Příloha č. 5zu
Vyhodnocení připomínek obcí a veřejnosti

k materiálu

- **Návrh Změny č. 2 Územního rozvojového plánu**
- **Vyhodnocení vlivů návrhu Změny č. 2 Územního rozvojového plánu na udržitelný rozvoj území**
- **návrhy jednotlivých územních opatření k akceleračním oblastem vymezeným v návrhu Změny č. 2 Územního rozvojového plánu**

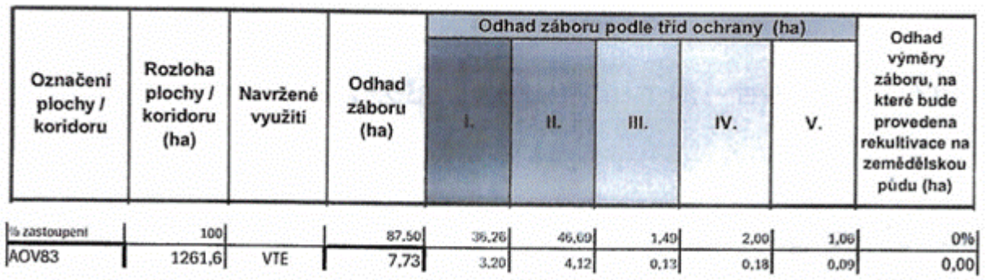
<table>
<tr><th>Poř. č.</th><th>Připomínkové místo</th><th>Číslo jednací</th><th>Článek</th><th>AO</th><th>Připomínka</th><th>Vyhodnocení</th></tr>
<tr><td></td><td></td><td></td><td></td><td></td><td>Ve vyhodnocení územního opatření se uvádí: „Přítomnost ZPF převažuje v I. a II. třídě ochrany, nepatrné zábory také v III. až V. třídě ochrany. S ohledem na velmi nízký rozsah záborů ve vyšší třídě ochrany dále neřešeno. V případě VTE a doprovodných staveb (rozvoden, úložišť el. energie, komunikací apod.) v AO je zábor pro zajištění bezpečnosti hodnocení považován za trvalý. Uplatnění AO nebude mít vliv na ekologické funkce půdy. Zábor půdy je s ohledem na relativně malou výměru a na rozlohu zemědělské půdy v AO a jejím okolí považován za mírně negativní vliv."
Rozsah záborů je přitom následující:

Podle názoru podatele nelze považovat trvalé zničení téměř 7,5 hektarů cenné půdy (tento odhad může být navíc podhodnocen) za něco, co není třeba řešit. Takové zdůvodnění záborů je bizarní a nedostačuje požadavkům v § 4 odst. 3 zákona č. 334/1992 Sb., o ochraně ZPF, kde se mj. uvádí, že zemědělskou půdu I. a II. třídy ochrany lze v územně plánovací dokumentaci určit k jinému než zemědělskému účelu nebo odejmout pouze v případech, kdy jiný veřejný zájem výrazně převažuje nad veřejným zájmem ochrany zemědělského půdního fondu.
Podatel se ze Změny č. 2 ani územního opatření AOV83 a jejich odůvodnění nedozvěděl, jak bylo doloženo, že výrazně převažuje veřejný zájem na realizaci VTE nad zájmem na ochraně cenných částí ZPF. Nezjistil ani to, jak zábor ZPF přispěje k tomu, aby byly zmírněny dopady změny klimatu nebo aby byla zvýšena energetická soběstačnosti ČR (a v jakém rozsahu se tak stane). Podatel také neví, proč není možné VTE realizovat jinde, kde by k záborům cenných půd nedošlo. Na uvedené otázky by měla Změna č. 2 odpovědět velmi přesně nebo akcelerační oblast nevymezovat a ponechat vše na územní plány a povolovací řízení, kde budou moct být zábory skutečně podrobně posouzeny a vyhodnoceny.

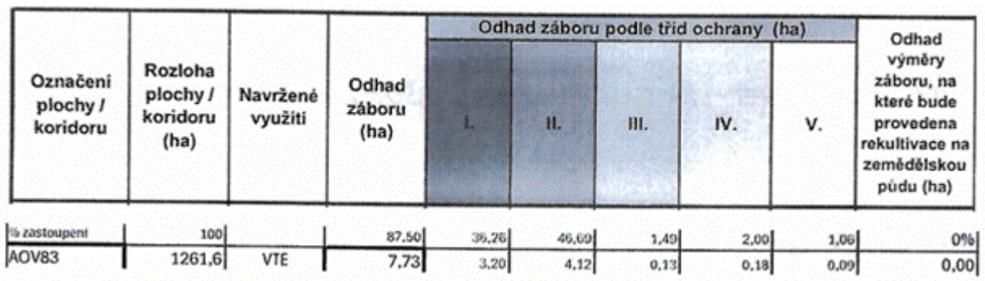
Poř. č.	Připomínkové místo	Číslo jednací	Článek	AO	Připomínka	Vyhodnocení
					<u>10. Vlivy na zemědělský půdní fond</u> Ve vyhodnocení územního opatření se uvádí: „Přítomnost ZPF převažuje v I. a II. třídě ochrany, nepatrné zábory také v III. až V. třídě ochrany. S ohledem na velmi nízký rozsah záborů ve vyšší třídě ochrany dále neřešeno. V případě VTE a doprovodných staveb (rozvoden, úložišť el. energie, komunikací apod.) v AO je zábor pro zajištění bezpečnosti hodnocení považován za trvalý. Uplatnění AO nebude mít vliv na ekologické funkce půdy. Zábor půdy je s ohledem na relativně malou výměru a na rozlohu zemědělské půdy v AO a jejím okolí považován za mírně negativní vliv." Rozsah záborů je přitom následující:

Podle názoru podatele nelze považovat trvalé zničení téměř 7,5 hektarů cenné půdy (tento odhad může být navíc podhodnocen) za něco, co není třeba řešit. Takové zdůvodnění záborů je bizarní a nedostačuje požadavkům v § 4 odst. 3 zákona č. 334/1992 Sb., o ochraně ZPF, kde se mj. uvádí, že zemědělskou půdu I. a II. třídy ochrany lze v územně plánovací dokumentaci určit k jinému než zemědělskému účelu nebo odejmout pouze v případech, kdy jiný veřejný zájem výrazně převažuje nad veřejným zájmem ochrany zemědělského půdního fondu. Podatel se ze Změny č. 2 ani územního opatření AOV83 a jejich odůvodnění nedozvěděl, jak bylo doloženo, že výrazně převažuje veřejný zájem na realizaci VTE nad zájmem na ochraně cenných částí ZPF. Nezjistil ani to, jak zábor ZPF přispěje k tomu, aby byly zmírněny dopady změny klimatu nebo aby byla zvýšena energetická soběstačnosti ČR (a v jakém rozsahu se tak stane). Podatel také neví, proč není možné VTE realizovat jinde, kde by k záborům cenných půd nedošlo. Na uvedené otázky by měla Změna č. 2 odpovědět velmi přesně nebo akcelerační oblast nevymezovat a ponechat vše na územní plány a povolovací řízení, kde budou moct být zábory skutečně podrobně posouzeny a vyhodnoceny. **<u>11. Další připomínky podatele:</u>**

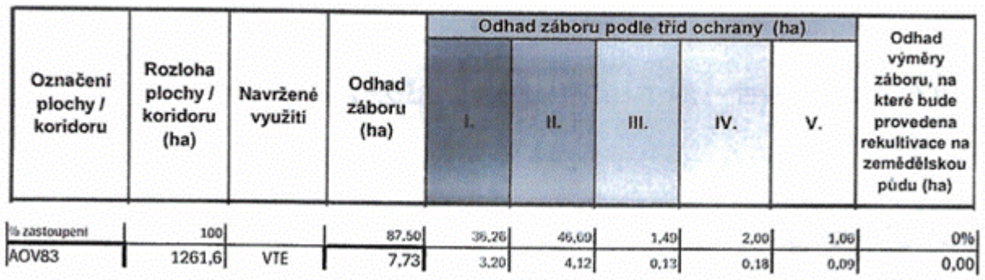
Rozsah záborů je přitom následující:

Podatel se ze Změny č. 2 ani územního opatření AOV83 a jejich odůvodnění nedozvěděl, jak bylo doloženo, že výrazně převažuje veřejný zájem na realizaci VTE nad zájmem na ochraně cenných částí ZPF. Nezjistil ani to, jak zábor ZPF přispěje k tomu, aby byly zmírněny dopady změny klimatu nebo aby byla zvýšena energetická soběstačnosti ČR (a v jakém rozsahu se tak stane). Podatel také neví, proč není možné VTE realizovat jinde, kde by k záborům cenných půd nedošlo. Na uvedené otázky by měla Změna č. 2 odpovědět velmi přesně nebo akcelerační oblast nevymezovat a ponechat vše na územní plány a povolovací řízení, kde budou moct být zábory skutečně podrobně posouzeny a vyhodnoceny.

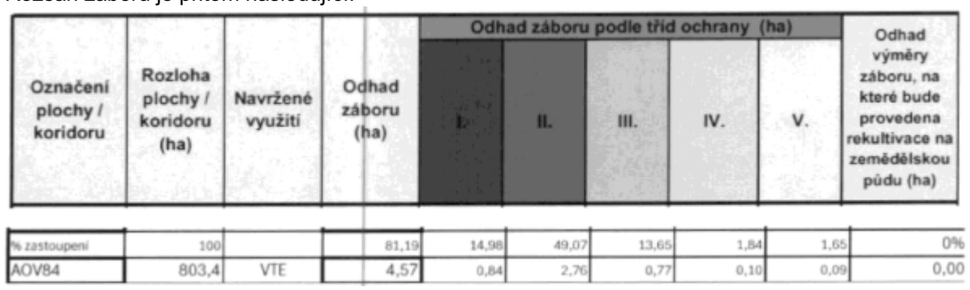
10. Vlivy na zemědělský půdní fond
Ve vyhodnocení územního opatření se uvádí: “Přítomnost ZPF v I. a II. třídě ochrany. Zábory jsou také v III., IV a V. třídě ochrany, převažuje zábor ve II. tř. ochrany ZPF. S ohledem na velmi nízký rozsah záborů ve vyšší třídě ochrany dále neřešeno. V případě VTE a doprovodných staveb (rozvoden, úložišť el. energie, komunikací apod.) v AO je zábor pro zajištěni bezpečnosti hodnocení považován za trvalý. Uplatnění AO nebude mít vliv na ekologické funkce půdy."
Rozsah záborů je přitom následující:

Podatel se ze Změny č. 2 ani územního opatření AOV84 a jejich odůvodnění nedozvěděl, jak bylo doloženo, že výrazně převažuje veřejný zájem na realizaci VTE nad zájmem na ochraně cenných částí ZPF. Nezjistil ani to, jak zábor ZPF přispěje k tomu, aby byly zmírněny dopady změny klimatu nebo aby byla zvýšena energetická soběstačnosti ČR (a v jakém rozsahu se tak stane). Podatel také neví, proč není možné VTE realizovat jinde, kde by k záborům cenných půd nedošlo. Na uvedené otázky by měla Změna č. 2 odpovědět velmi přesně nebo akcelerační oblast nevymezovat a ponechat vše na územní plány a povolovací řízení, kde budou moct být zábory skutečně podrobně posouzeny a vyhodnoceny.

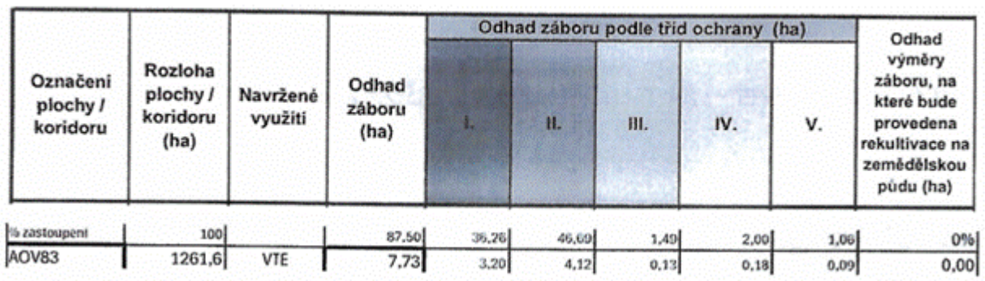
<table>
<tr><th>Poř. č.</th><th>Připomínkové místo</th><th>Číslo jednací</th><th>Článek</th><th>AO</th><th>Připomínka</th><th>Vyhodnocení</th></tr>
<tr><td></td><td></td><td></td><td></td><td></td><td><u>10. Vlivy na zemědělský půdní fond</u>
Ve vyhodnocení územního opatření se uvádí: „Přítomnost ZPF převažuje v I. a II. třídě ochrany, nepatrné zábory také v III. až V. třídě ochrany. S ohledem na velmi nízký rozsah záborů ve vyšší třídě ochrany dále neřešeno. V případě VTE a doprovodných staveb (rozvoden, úložišť el. energie, komunikací apod.) v AO je zábor pro zajištění bezpečnosti hodnocení považován za trvalý. Uplatnění AO nebude mít vliv na ekologické funkce půdy. Zábor půdy je s ohledem na relativně malou výměru a na rozlohu zemědělské půdy v AO a jejím okolí považován za mírně negativní vliv."
Rozsah záborů je přitom následující:

Podle názoru podatele nelze považovat trvalé zničení téměř 7,5 hektarů cenné půdy (tento odhad může být navíc podhodnocen) za něco, co není třeba řešit. Takové zdůvodnění záborů je bizarní a nedostačuje požadavkům v § 4 odst. 3 zákona č. 334/1992 Sb., o ochraně ZPF, kde se mj. uvádí, že zemědělskou půdu I. a II. třídy ochrany lze v územně plánovací dokumentaci určit k jinému než zemědělskému účelu nebo odejmout pouze v případech, kdy jiný veřejný zájem výrazně převažuje nad veřejným zájmem ochrany zemědělského půdního fondu.
Podatel se ze Změny č. 2 ani územního opatření AOV83 a jejich odůvodnění nedozvěděl, jak bylo doloženo, že výrazně převažuje veřejný zájem na realizaci VTE nad zájmem na ochraně cenných částí ZPF. Nezjistil ani to, jak zábor ZPF přispěje k tomu, aby byly zmírněny dopady změny klimatu nebo aby byla zvýšena energetická soběstačnosti ČR (a v jakém rozsahu se tak stane). Podatel také neví, proč není možné VTE realizovat jinde, kde by k záborům cenných půd nedošlo. Na uvedené otázky by měla Změna č. 2 odpovědět velmi přesně nebo akcelerační oblast nevymezovat a ponechat vše na územní plány a povolovací řízení, kde budou moct být zábory skutečně podrobně posouzeny a vyhodnoceny.

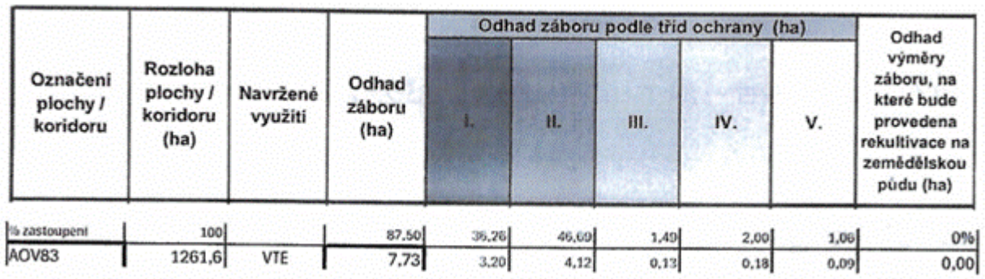
Poř. č.	Připomínkové místo	Číslo jednací	Článek	AO	Připomínka	Vyhodnocení
					Z vyhodnocení územního opatření AOV83 ani Změny č. 2 jako celku ani z jejich odůvodnění není vůbec zřejmé, jak bylo s těmito fakty naloženo. **<u>10. Vlivy na zemědělský půdní fond</u>** Ve vyhodnocení územního opatření se uvádí: „Přítomnost ZPF převažuje v I. a II. třídě ochrany, nepatrné zábory také v III. až V. třídě ochrany. S ohledem na velmi nízký rozsah záborů ve vyšší třídě ochrany dále neřešeno. V případě VTE a doprovodných staveb (rozvoden, úložišť el. energie, komunikací apod.) v AO je zábor pro zajištění bezpečnosti hodnocení považován za trvalý. Uplatnění AO nebude mít vliv na ekologické funkce půdy. Zábor půdy je s ohledem na relativně malou výměru a na rozlohu zemědělské půdy v AO a jejím okolí považován za mírně negativní vliv." Rozsah záborů je přitom následující:

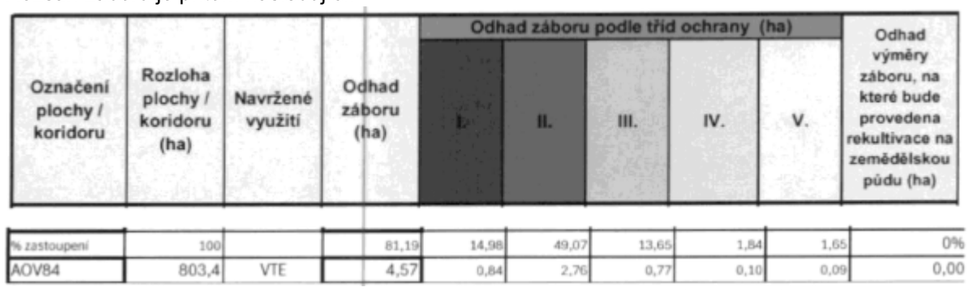
Poř. č.	Připomínkové místo	Číslo jednací	Článek	AO	Připomínka	Vyhodnocení
					Ve vyhodnocení územního opatření se uvádí: "*Přítomnost ZPF v I. a II. třídě ochrany. Zábory jsou také v III., IV a V. třídě ochrany, převažuje zábor ve II. tř. ochrany ZPF. S ohledem na velmi nízký rozsah záborů ve vyšší třídě ochrany dále neřešeno. V případě VTE a doprovodných staveb (rozvoden, úložišť el. energie, komunikací apod.) v AO je zábor pro zajištěni bezpečnosti hodnocení považován za trvalý. Uplatnění AO nebude mít vliv na ekologické funkce půdy*." Rozsah záborů je přitom následující:

Podle názoru podatele nelze považovat trvalé zničení skoro 3,5 hektarů cenné půdy (tento odhad může být navíc podhodnocen) za něco, co není třeba řešit. Takové zdůvodnění záborů je bizarní a nedostačuje požadavkům v § 4 odst. 3 zákona č. 334/1992 Sb., o ochraně ZPF, kde se mj. uvádí, že zemědělskou půdu I. a II. třídy ochrany lze v územně plánovací dokumentaci určit k jinému než zemědělskému účelu nebo odejmout pouze v případech, kdy jiný veřejný zájem výrazně převažuje nad veřejným zájmem ochrany zemědělského půdního fondu. Podatel se ze Změny č. 2 ani územního opatření AOV84 a jejich odůvodnění nedozvěděl, jak bylo doloženo, že výrazně převažuje veřejný zájem na realizaci VTE nad zájmem na ochraně cenných částí ZPF. Nezjistil ani to, jak zábor ZPF přispěje k tomu, aby byly zmírněny dopady změny klimatu nebo aby byla zvýšena energetická soběstačnosti ČR (a v jakém rozsahu se tak stane). Podatel také neví, proč není možné VTE realizovat jinde, kde by k záborům cenných půd nedošlo. Na uvedené otázky by měla Změna č. 2 odpovědět velmi přesně nebo akcelerační oblast nevymezovat a ponechat vše na územní plány a povolovací řízení, kde budou moct být zábory skutečně podrobně posouzeny a vyhodnoceny. **11. Specifické negativní dopady – zásadní opomenutí dokumentace** Podatel nad rámec výše uvedených bodů uplatňuje tyto klíčové a specifické připomínky: **A. Metodická vada dokumentace – nepřípustné „salámování" záměru a absence vyhodnocení vedení VN** Předložená dokumentace vyhodnocuje akcelerační zónu AOV84 izolovaně pouze jako prostor pro umístění samotných stožárů VTE a její nejbližší technické infrastruktury. Realizace větrného parku takového rozsahu si však vyžádá masivní doprovodnou technickou infrastrukturu pro vyvedení výkonu – zejména výstavbu nových tras nadzemního či podzemního vedení vysokého napětí (VN). Tato doprovodná infrastruktura generuje obrovské vlastní negativní vlivy. Trvalé ochranné pásmo linek VN znamená další nezanedbatelný zábor vysoce chráněné zemědělské půdy, lesy stožárů VN v otevřené krajině pod Bezdězem brutálně prohloubí vizuální znečištění krajinného rázu a nadzemní dráty VN v kombinaci s rotory představují nejčastější příčinu mortality chráněného ptactva. Územní opatření nemůže vymezit zónu, aniž by garantovalo a vyhodnotilo možnost legálního a ekologicky průchodného vyvedení energie z území jako celku. **B. Ignorování akustických specifik rurální krajiny a hlukového pozadí** Obce v AOV84 a jejich okolí vykazují charakteristické vlastnosti tiché venkovské krajiny s extrémně nízkým hlukem pozadí, kde akustické reziduum v nočních hodinách nepřesahuje 30 dB. Umístění průmyslového zdroje hluku do takto čistého prostředí způsobí drastický hlukový kontrast. Negativní

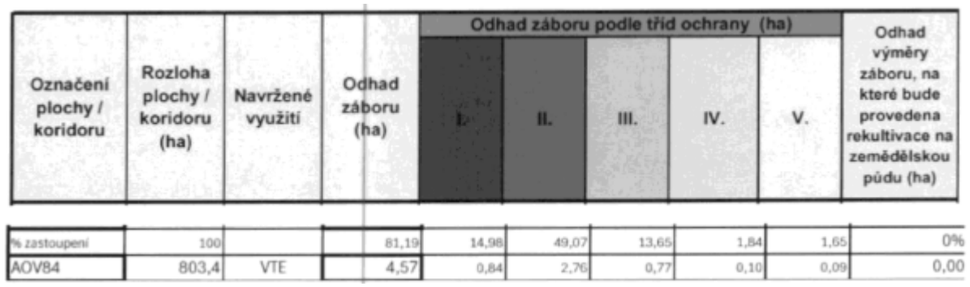
Poř. č.	Připomínkové místo	Číslo jednací	Článek	AO	Připomínka	Vyhodnocení
					V území, kde má být AOV vymezena se nachází řada ptáků i letounů. Jejich úmrtí ale Změna č. 2 chápe jako integrální a v podstatě běžnou součást provozu VTE, se kterou je třeba se smířit a příliš ji neřešit. Ve vztahu k ptákům územní opatřeni neobsahuje žádná reálná a funkční kompenzační opatření. V podstatě jen počítá s tím, že pro ochranu ptáků bude použito "vhodné technické řešení". Tím se zřejmě myslí odpuzovače, ale není vůbec vysvětleno, v jaké míře tyto odpuzovače zamezí střetům ptáků s lopatkami VTE. Jiným opatřením má být zařízeni, které zastaví roztočený rotor, ale ani zde není blíže popsáno, jak přesně bude zajištěno, aby tento mechanismus byl skutečně funkční. Jde-li o letouny, pak je opatřením k jejich ochraně monitoring provádění provozovatelem VTE. Takové opatření není vůbec schopno netopýry ochránit, ačkoliv právě netopýři jsou extrémně ohroženi VTE. Pro savce představují VTE především vizuální bariéru v území, čímž omezuji jich migraci, a vedle toho je nepříznivě ovlivňuji hlukové dopady provozu VTE a vibrace. Kromě toho VTE mohou poškoditi jejich biotopy, neboť ovlivňují lokální klima a tím i ekosystémy. Odůvodněni Změny č. 2 ani územního opatřeni nevysvětluje, proč dostala AOV84 přednost před ochranou zvířat. **9. Vlivy na vodní poměry a lokální klima** Ve vyhodnocení vlivů Změny č. 2 ani územního opatření AOV84 není popsáno, jak byly hodnoceny vlivy VTE na spodní vody a celkově na vodní poměry a na jejich možné změny v důsledku výstavby a provozu VTE. V době, kdy se celá ČR potýká s extrémními suchy a vody je stále méně, je třeba tuto otázku brát velmi vážně a rozhodně nelze pouze stroze konstatovat, že VTE mají přednost, “protože mají prostě přednost". Je totiž faktem, že VTE, zejména ty extrémně vysoké, mají železobetonové základy, které jsou schopny vodní poměry v krajině narušit. Pro VTE se také buduje infrastruktura, která také může narušit tok podzemní vody anebo snížit množství vody proudící do blízkých vodních toků nebo vodních zdrojů. Výstavba VTE také odstraňuje ochranné vrstvy půdy a podloží, čímž činí podzemní vodu pod nimi zranitelnější vůči znečištění z úniků nebo rozlitých látek z vozidel nebo zařízení použitých k jejich výstavbě a vůči únikům a látkám z turbín a související infrastruktury během provozu. Je také známo, že VTE velmi výrazně ovlivňují klima ve svém okolí(negativně). jedná se především o dopady na teplotu zemského povrchu, fyzikálně-chemické vlastnosti půdy, rychlost větru, vlhkost a srážky. Větrné elektrárny na pevnině mají významný oteplovací vliv na teplotu zemského povrchu v noci. V důsledku zhoršování fyzikálně-chemických vlastnosti půdy dochází k vysušováni lokalit nacházejících se u VTE. Půdní vlhkost navíc ovlivňuje rovnováhu ekosystému, což ohrožuje ekologickou stabilitu krajiny a některé druhy zvířat. Z vyhodnoceni územního opatřeníAOV84 ani Změny č. 2 jako celku ani z jejich odůvodnění není vůbec zřejmé, jak bylo s těmito fakty naloženo. **10. Vlivy na zemědělský půdní fond** Ve vyhodnocení územního opatření se uvádí: “*Přítomnost ZPF v I. a II. třídě ochrany. Zábory jsou také v III., IV a V. třídě ochrany, převažuje zábor ve II. tř. ochrany ZPF. S ohledem na velmi nízký rozsah záborů ve vyšší třídě ochrany dále neřešeno. V případě VTE a doprovodných staveb (rozvoden, úložišť el. energie, komunikací apod.) v AO je zábor pro zajištěni bezpečnosti hodnocení považován za trvalý. Uplatnění AO nebude mít vliv na ekologické funkce půdy*." Rozsah záborů je přitom následující:

Podle názoru podatele nelze považovat trvalé zničení skoro 3,5 hektarů cenné půdy (tento odhad může být navíc podhodnocen) za něco, co není třeba řešit. Takové zdůvodnění záborů je bizarní a nedostačuje požadavkům v § 4 odst. 3 zákona č. 334/1992 Sb., o ochraně ZPF, kde se mj. uvádí, že zemědělskou půdu I. a II. třídy ochrany lze v územně plánovací dokumentaci určit k jinému než zemědělskému účelu nebo odejmout pouze v případech, kdy jiný veřejný zájem výrazně převažuje nad veřejným zájmem ochrany zemědělského půdního fondu.
Podatel se ze Změny č. 2 ani územního opatření AOV84 a jejich odůvodnění nedozvěděl, jak bylo doloženo, že výrazně převažuje veřejný zájem na realizaci VTE nad zájmem na ochraně cenných částí ZPF. Nezjistil ani to, jak zábor ZPF přispěje k tomu, aby byly zmírněny dopady změny klimatu nebo aby byla zvýšena energetická soběstačnosti ČR (a v jakém rozsahu se tak stane). Podatel také neví, proč není možné VTE realizovat jinde, kde by k záborům cenných půd nedošlo. Na uvedené otázky by měla Změna č. 2 odpovědět velmi přesně nebo akcelerační oblast nevymezovat a ponechat vše na územní plány a povolovací řízení, kde budou moct být zábory skutečně podrobně posouzeny a vyhodnoceny.

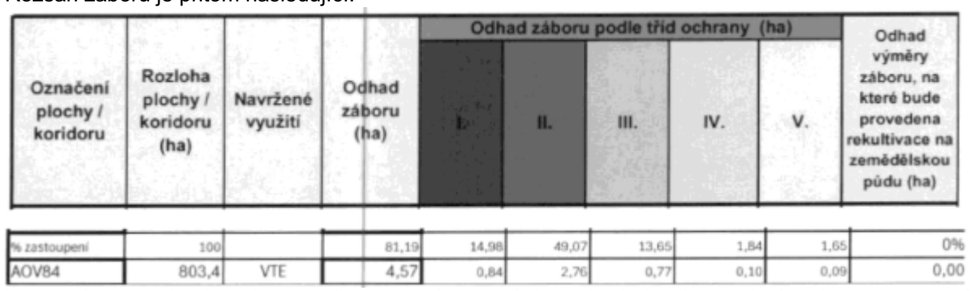
Poř. č.	Připomínkové místo	Číslo jednací	Článek	AO	Připomínka	Vyhodnocení
					10. Vlivy na zemědělský půdní fond Ve vyhodnocení územního opatření se uvádí: "*Přítomnost ZPF v I. a II. třídě ochrany. Zábory jsou také v III., IV a V. třídě ochrany, převažuje zábor ve II. tř. ochrany ZPF. S ohledem na velmi nízký rozsah záborů ve vyšší třídě ochrany dále neřešeno. V případě VTE a doprovodných staveb (rozvoden, úložišť el. energie, komunikací apod.) v AO je zábor pro zajištěni bezpečnosti hodnocení považován za trvalý. Uplatnění AO nebude mít vliv na ekologické funkce půdy*." Rozsah záborů je přitom následující:

Podle názoru podatele nelze považovat trvalé zničení skoro 3,5 hektarů cenné půdy (tento odhad může být navíc podhodnocen) za něco, co není třeba řešit. Takové zdůvodnění záborů je bizarní a nedostačuje požadavkům v § 4 odst. 3 zákona č. 334/1992 Sb., o ochraně ZPF, kde se mj. uvádí, že zemědělskou půdu I. a II. třídy ochrany lze v územně plánovací dokumentaci určit k jinému než zemědělskému účelu nebo odejmout pouze v případech, kdy jiný veřejný zájem výrazně převažuje nad veřejným zájmem ochrany zemědělského půdního fondu. Podatel se ze Změny č. 2 ani územního opatření AOV84 a jejich odůvodnění nedozvěděl, jak bylo doloženo, že výrazně převažuje veřejný zájem na realizaci VTE nad zájmem na ochraně cenných částí ZPF. Nezjistil ani to, jak zábor ZPF přispěje k tomu, aby byly zmírněny dopady změny klimatu nebo aby byla zvýšena energetická soběstačnosti ČR (a v jakém rozsahu se tak stane). Podatel také neví, proč není možné VTE realizovat jinde, kde by k záborům cenných půd nedošlo. Na uvedené otázky by měla Změna č. 2 odpovědět velmi přesně nebo akcelerační oblast nevymezovat a ponechat vše na územní plány a povolovací řízení, kde budou moct být zábory skutečně podrobně posouzeny a vyhodnoceny. **11. Specifické negativní dopady – zásadní opomenutí dokumentace** Podatel nad rámec výše uvedených bodů uplatňuje tyto klíčové a specifické připomínky: **A. Metodická vada dokumentace – nepřípustné „salámování" záměru a absence vyhodnocení vedení VN** Předložená dokumentace vyhodnocuje akcelerační zónu AOV84 izolovaně pouze jako prostor pro umístění samotných stožárů VTE a její nejbližší technické infrastruktury. Realizace větrného parku takového rozsahu si však vyžádá masivní doprovodnou technickou infrastrukturu pro vyvedení výkonu – zejména výstavbu nových tras nadzemního či podzemního vedení vysokého napětí (VN). Tato doprovodná infrastruktura generuje obrovské vlastní negativní vlivy. Trvalé ochranné pásmo linek VN znamená další nezanedbatelný zábor vysoce chráněné zemědělské půdy, lesy stožárů VN v otevřené krajině pod Bezdězem brutálně prohloubí vizuální znečištění krajinného rázu a nadzemní dráty VN v kombinaci s rotory představují nejčastější příčinu mortality chráněného ptactva. Územní opatření nemůže vymezit zónu, aniž by garantovalo a vyhodnotilo možnost legálního a ekologicky průchodného vyvedení energie z území jako celku. **B. Ignorování akustických specifik rurální krajiny a hlukového pozadí**

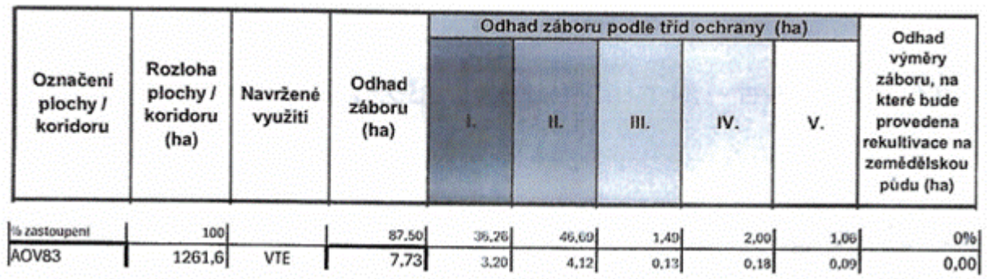
Rozsah záborů je přitom následující:

Podatel se ze Změny č. 2 ani územního opatření AOV83 a jejich odůvodnění nedozvěděl, jak bylo doloženo, že výrazně převažuje veřejný zájem na realizaci VTE nad zájmem na ochraně cenných částí ZPF. Nezjistil ani to, jak zábor ZPF přispěje k tomu, aby byly zmírněny dopady změny klimatu nebo aby byla zvýšena energetická soběstačnosti ČR (a v jakém rozsahu se tak stane). Podatel také neví, proč není možné VTE realizovat jinde, kde by k záborům cenných půd nedošlo. Na uvedené otázky by měla Změna č. 2 odpovědět velmi přesně nebo akcelerační oblast nevymezovat a ponechat vše na územní plány a povolovací řízení, kde budou moct být zábory skutečně podrobně posouzeny a vyhodnoceny.
